Οπτικές διαφορές της τροχαλίας τάσης 531 0628 30

Κινητήρας: 2.0 TDI, 2.0 TDI 16V

Κωδ. LuK-AS.: 531 0628 30

Εικόνα 1: 531 0628 30 (παλαιά παραλλαγή)

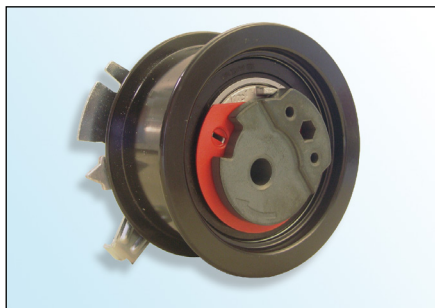
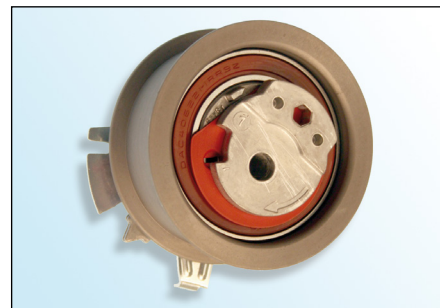
- έκκεντρο από πυρωσσωματωμένο μέταλλο
- Επίστρωση επιφάνειας E-Coat (μαύρο)
- μαύρη τσιμούχα

- έκκεντρο από χυτό αλουμίνιο
- επίστρωση επιφάνειας ψευδαργύρου -φωσφόρου (ανοιχτό καφέ)
- καφέ ή μαύρη τσιμούχα

Λόγω της συνεχόμενης εξέλιξης των προϊόντων μας τροποποιήθηκε η τροχαλία τάσης **531 0628 30**.

Η „παλαιά παραλλαγή“ της τροχαλίας τάσης υπάρχει ακόμα και μπορεί να χρησιμοποιηθεί και να τοποθετηθεί σύμφωνα με τα στοιχεία του κατασκευαστή του οχήματος!

Κατά την τοποθέτηση της „νέας παραλλαγής“ προσέξτε να μην υποστεί ζημιά η επίστρωση επιφάνειας της τροχαλίας τάσης!
